Keuringsverslag van een elektrische laagspanning- en zeer lage spanningsinstallatie

NIET CONFORM

Datum keuring: 08/11/2023

Straatnaam Gulden-Vlieslaan
Huisnummer 39
Busnummer A
Postcode 8000
Gemeente Brugge
Land België

Aarde

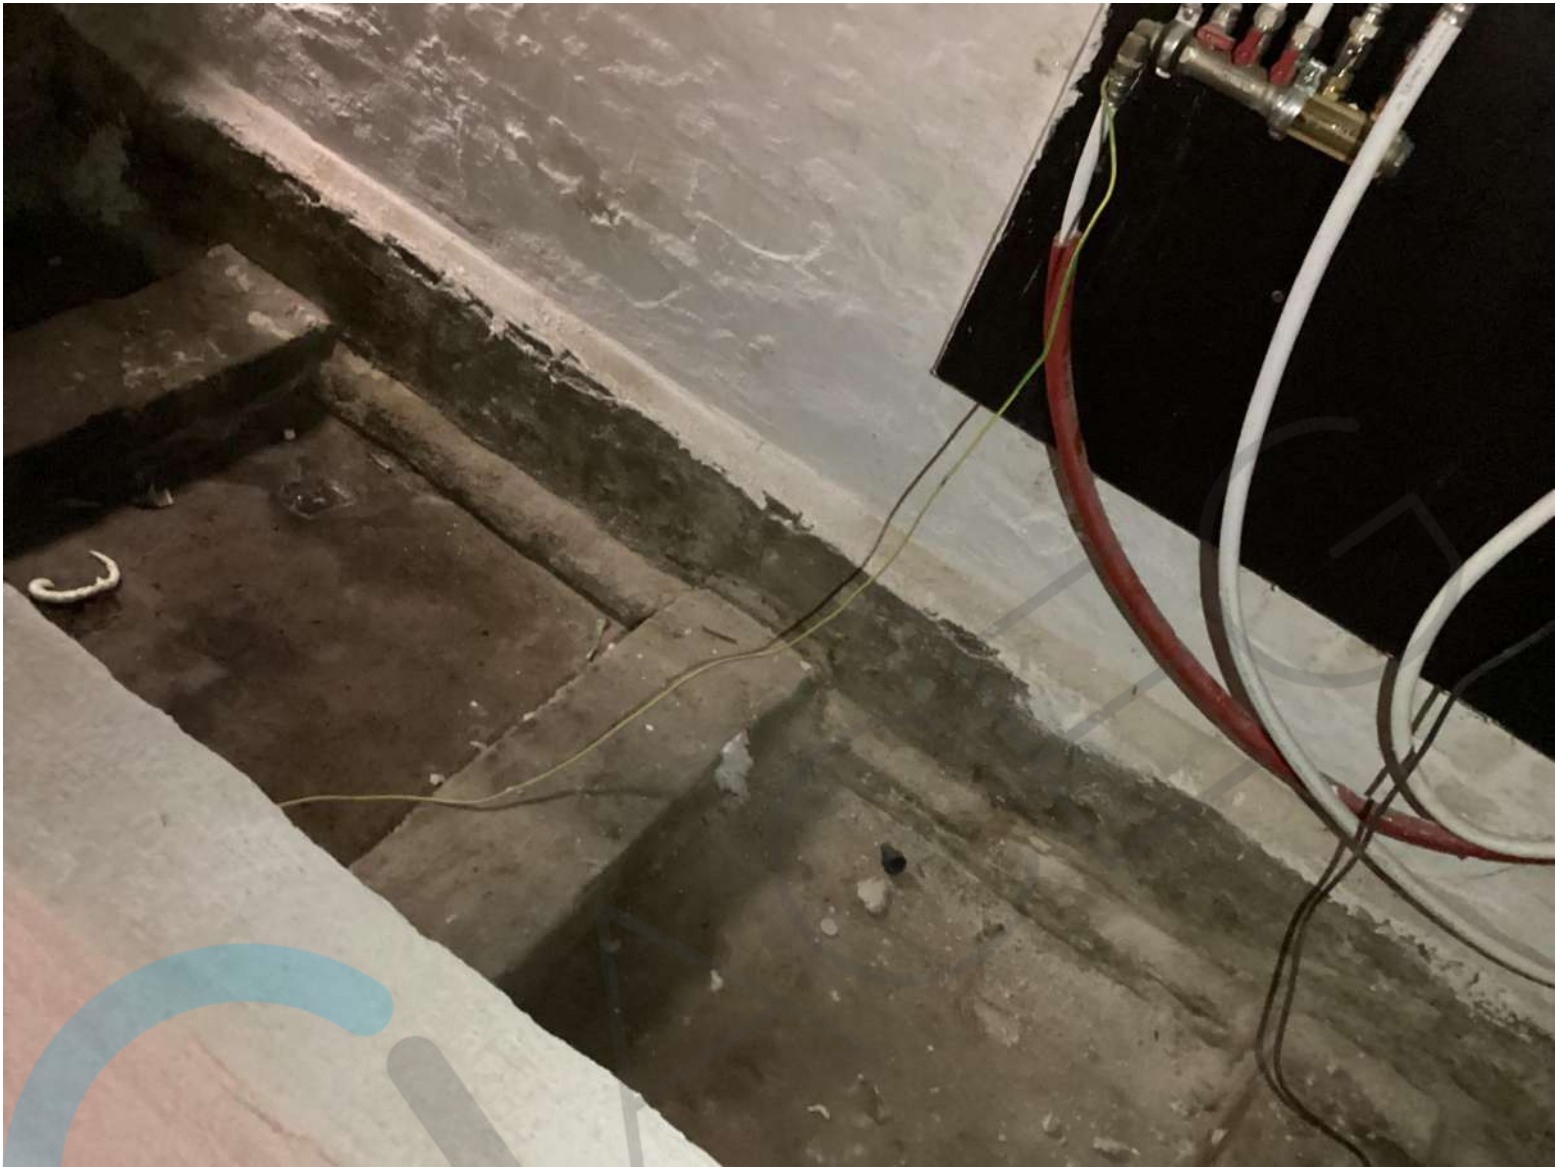
- 15.09 De genaakbare, naakte onder spanning staande delen zijn onvoldoende afgeschermd. (Boek 1 Afdeling 5.1.4. en 4.2.2.3.) Zie foto's
- 15.10 Niet gebruikte invoeringen van het verdeelbord zijn niet correct of onvoldoende afgedicht. (Boek 1 Afdeling 5.1.4. en 4.2.2.3.)
